- Mémoire en réponse aux avis PPA

Déclaration de projet emportant mise en compatibilité du PLUi n°1 à Saint-Jean-Froidmentel

Juin 2023

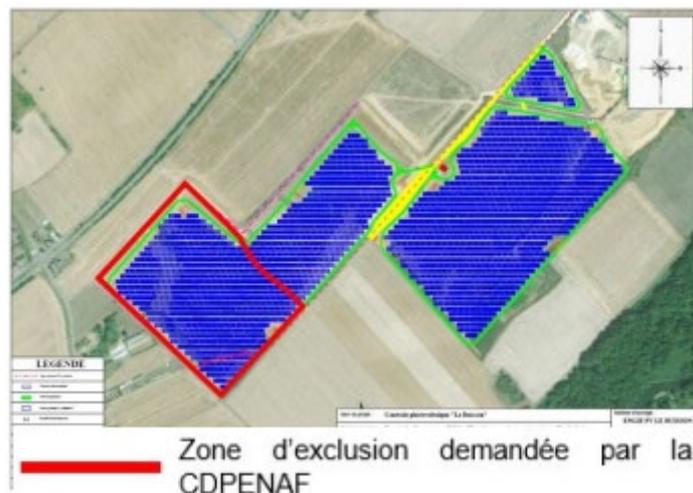
« La commission départementale de Préservation des Espaces Naturels Agricoles et Forestiers, réunie le 15 novembre 2022, sous la présidence de monsieur Patrice François, Directeur départemental des territoires adjoint a émis un avis favorable sur la modification du zonage Nc en Ner du PLUi de la communauté de commune du Perche et Haut Vendômois, pour permettre la réalisation d'une centrale photovoltaïque au sol sur la commune de Saint-Jean-Froidmentel, sous réserve que les parties ouest et sud-ouest de parcelle de la parcelle ZC 169 qui présentent un potentiel agronomique satisfaisant soient exclues du périmètre du projet de centrale photovoltaïque au sol pour être restituées à l'agriculture ».

Le porteur de projet prend bonne note de cette réserve à l'avis favorable de la CDPENAF, reprise dans l'avis MRAe. Cette réserve a d'ailleurs fait l'objet d'échanges ultérieurs à la publication de l'avis, entre ENGIE Green, et Monsieur le Président de la CDPENAF. La zone d'exclusion souhaitée par la CDPENAF est précisée en rouge sur l'extrait ci-dessous.

La zone faisant l'objet de cette exclusion représente une surface d'environ 7 hectares. Le projet photovoltaïque initialement envisagé sur 25 hectares perdrait donc 28% de sa surface, portant sa puissance à 18 MWc (contre 28 MWc initialement). Il est rappelé que le porteur de projet n'est rémunéré qu'au travers de la revente de l'électricité produite, dont le prix est généralement fixé par un appel d'offre compétitif de la Commission de Régulation de l'Energie.
